**Verslag huishoudelijke elektrische installatie op laagspanning en zeer lage spanning****Algemeen:**

Referentie: 009-20260220-02	Datum controle: 20/02/2026
Keurder: 009

Eigenaar:	Onbekend	EAN-code:	Onbekend
Adres installatie:	Ninoofsesteenweg 74, 1760 - Roosdaal	Nummer teller(s):	1sag1200174680
		Distributienetbeheerder installatie:	Fluvius
Datum uitvoering installatie:	☒ Vóór 01/10/1981 ☒ Tussen 01/10/1981 en 01/06/2020 ☐ Vanaf 01/06/2020		
Type:	☒ Wooneenheid ☐ Niet-huishoudelijk ☒ PV ☐ Batterij ☐ Laadpaal

Inbreuk(en):

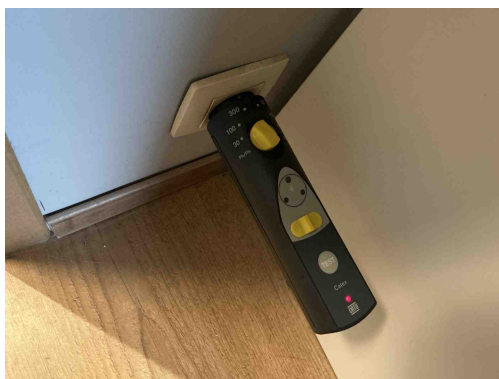
T23 - Het elektrisch materiaal is beschadigd. (Boek 1: 1.4.1.3).
Opmerking: Stopcontact living

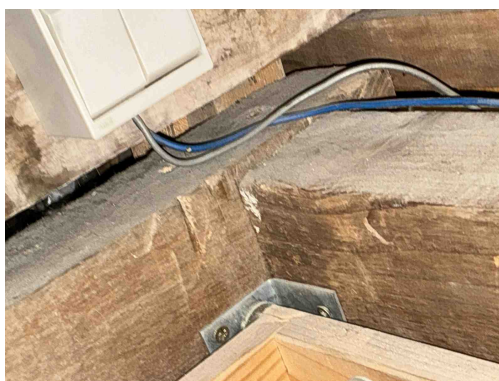
A16 - Er is geen continuïteit van de beschermingsgeleider van de contactdoos (Boek 1: 5.4.3.4).
Opmerking: Oa gang 1 verdiep, slaapkamers

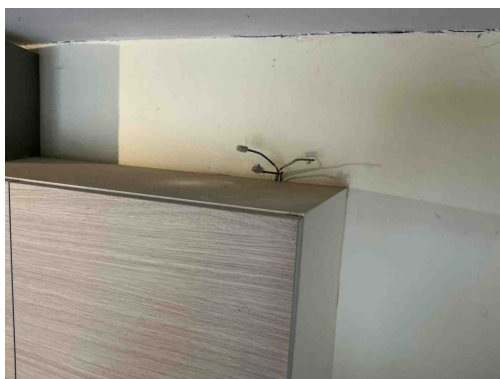
A16 - Er is geen continuïteit van de beschermingsgeleider van de contactdoos (Boek 1: 5.4.3.4).
Opmerking: Oa gang 1 verdiep, slaapkamers

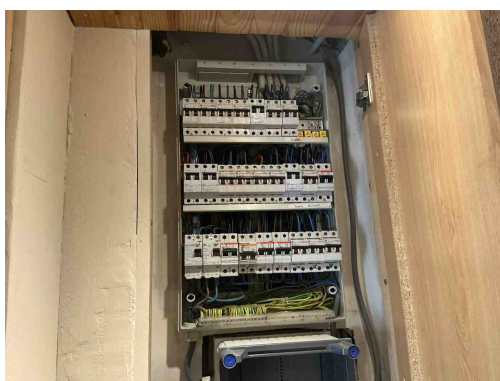
C21 - Het gebruik van geleiders van het type VOB, zonder bijkomende afscherming is niet toegestaan (Boek 1: 5.2.9.6).
Opmerking: Zolder
